dotyczy postępowania o udzielenie zamówienia publicznego pn.: „Przebudowa drogi i przejść dla pieszych w ciągu ulicy Starego Urzędu w Czersku”, (ogłoszenie nr 2023/BZP 00481640 z dnia 08.11.2023r.).

WYJAŚNIENIE TREŚCI SWZ

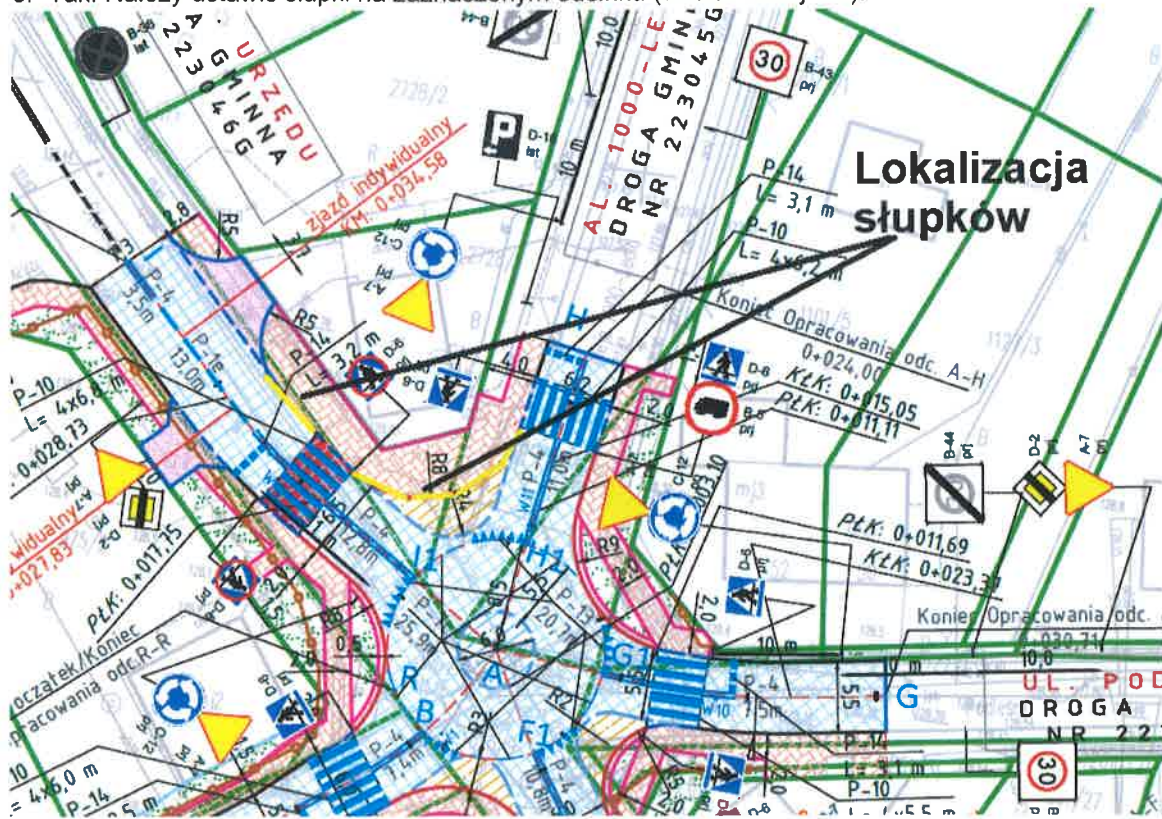
2. Po przeprowadzonej wizji w terenie w ciągu odcinka nr 2 nawierzchnia jezdni w kilku miejscach jest uszkodzona, czy zakres naprawy zapadnięć i ubytków jezdni jest objęty zamówieniem?

1. Wskazane zjazdy nie są objęte przedmiotem zamówienia.
2. Tak, należy naprawić nawierzchnię ul. Starego Urzędu na odcinku od ronda do ul. Łąkowej. Poniżej zakres napraw:
 - 1) Sfrezowanie nawierzchni bitumicznej i ułożenie nowej warstwy ścieralnej o gr. 5 cm (powierzchnia 3m x 2m)

-
- 2) Usunięcie płyt YOMB, wykonanie nowej podbudowy z kruszywa łamanego kamiennego 0-31,5 mm gr. 20 cm i ułożenie nowej warstwy ścieralnej o gr. 5 cm (powierzchnia 2m x 10m)

- 3) Regulacja studni kanalizacyjnej i ułożenie nowej warstwy ścieralnej o gr. 5 cm (powierzchnia 2m x 2m)

- 4) Usunięcie kostki kamiennej, regulacja zaworu i ułożenie nowej warstwy ścieralnej o gr. 5 cm (powierzchnia 1m x 1m)

- 5) Usunięcie betonu, regulacja studni kanalizacji sanitarnej i ułożenie nowej warstwy ścieralnej o gr. 5 cm (powierzchnia 2m x 2m)

- 6) Usunięcie kostki kamiennej, regulacja studni kanalizacyjnej i ułożenie nowej warstwy ścieralnej o gr. 5 cm (powierzchnia 2m x 2m)

- 7) Sfrezowanie nawierzchni bitumicznej i ułożenie nowej warstwy ścieralnej o gr. 5 cm (powierzchnia 2m x 3m)
